ДЕПАРТАМЕНТ АРХИТЕКТУРЫ
И ГРАДОСТРОИТЕЛЬСТВА

ДАиГ № 02-01-2726/15-0-0
от 21.04.2015

Информация по замечаниям вновь введенных в эксплуатацию объектов образовательных учреждений, изложенных в письме Председателя Думы города Сургута от 13.04.2015 № 18-02-927/15-0-0
на заседание постоянного комитета Думы города по социальной политике
на 21.04.2015

08-009-AP		Детский сад в микрорайоне НЗЗ, г. Сургут	
Привязан	14/08-12-01, AP	Генплан	Лист 10
План технического подполья, М 1:100		000 КП "ПРОКТ" г. Сургут

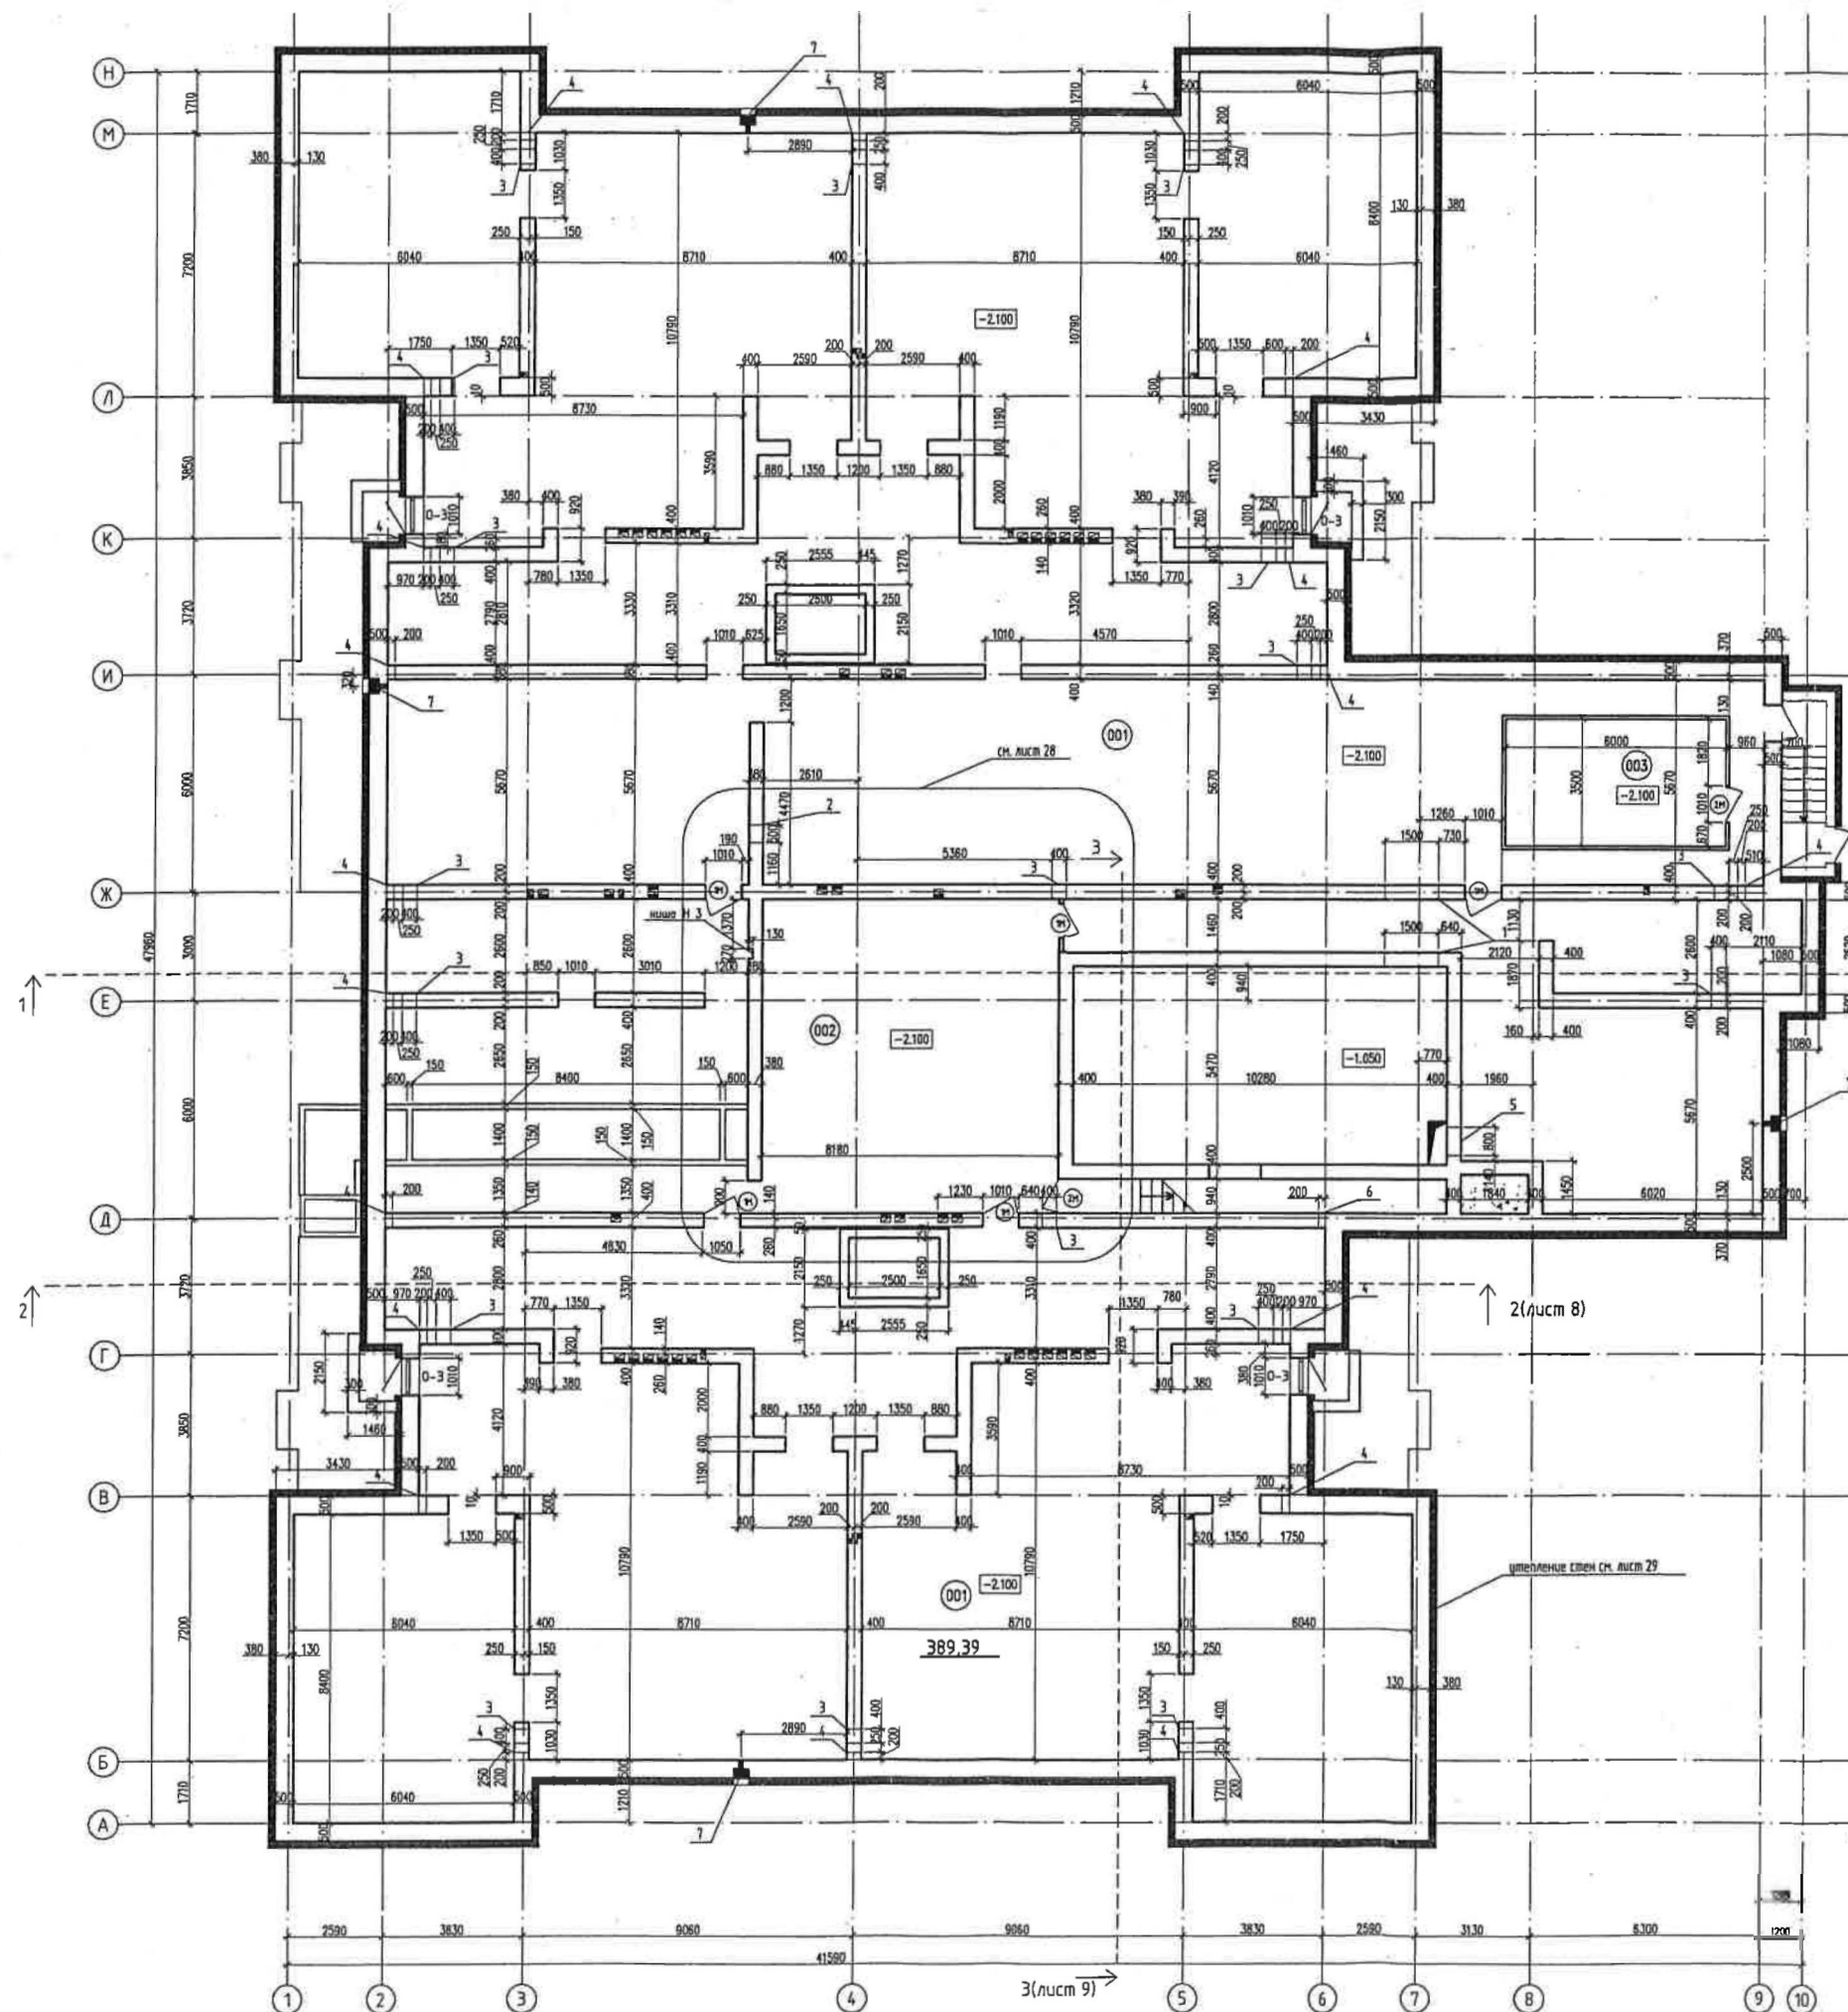
1	Проблемы вентиляции в помещении прачечной (повышение влаги и температуры)	Выполнено в соответствии с утвержденной проектно-сметной документацией. Протокол от 22.10.2013 № 166 измерений скорости движения воздуха прилагается
2	Некачественная работа естественной вентиляции объекта в части обеспечения и поддержания температурного режима по помещениям («опрокидывание» естественной тяги вентиляции, что приводит к задуванию наружного воздуха в помещения объекта и понижению температуры внутреннего воздуха)	Выполнено в соответствии с утвержденной проектно-сметной документацией. Установлены дополнительные дефлекторы. Протокол от 22.10.2013 № 166 измерений скорости движения воздуха прилагается
3	Помещение электрощитовой находится в подвале под помещением водоподготовки бассейна (нарушение правил устройства электроустановок)	Помещение электрощитовой находится в подвале под помещением медблока. План техподполья прилагается

№ п/п	Замечание	Устранение /Ответы
1	Проблемы вентиляции в помещении прачечной (повышение влажности и температуры)	Работы выполнены в соответствии с проектом (утвержденным от 01.06.2011г. Государственным казенным учреждением Тюменской области «Управление капитального строительства»). ООО «Сургутстройцентр» в 2014г. выполнил дополнительные работы по устранению повышенной влажности в помещении прачечной.
2	Некачественная работа естественной вентиляции объекта в части обеспечения и поддержания температурного режима по помещениям («прокидывание» естественной тяги вентиляции, что приводит к задуванию наружного воздуха в помещения объекта и понижению температуры внутреннего воздуха).	Для устранения «прокидывания» естественной тяги вентиляции, установлены экспериментальные дефлекторы нового типа.
3	Помещение электрощитовой находится в подвале под помещением водоподготовки для бассейна (нарушение правил устройства электроустановок).	Помещение электрощитовой находится в подвале под помещением медблока. Замечание не принимается.
